Byggherre ARH		
Særmøte grp 11, Rokade C1, ABU poliklinikk bygg		
Dato/tid: 29.05.2024 08:30	Lokasjon: Forskningsparken, møterom VIA	
Ansvarlig Thea Ekren Koren		Klassifiseringskode
Beskrivelse Del av plan for særmøter og medvirkningsmøter Rokade C1 og forberedende arbeider		Neste møte i serien

Agenda

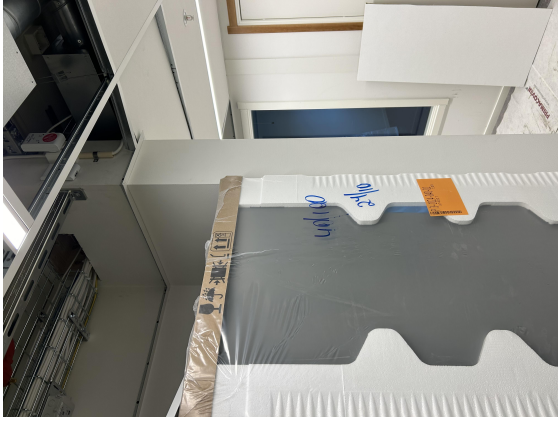
* C3-5801 Korridor er ønsket delt i to korridorer med en funksjonsdør som ønskes inn i overgangen nord for rom C3-5031 og C3-5022. Korridorene skal ikke ha noe brannskille, kun funksjonsdør med bredde som tilsvarer branndørene. Døren er ønsket med glassfelt i øverste del og den må ha dørautomatikk med døråpner fra begge sider av korridor, både for å gå inn i ABU og ut av ABU. Ingen låskrav til døren og ingen lydkrav.
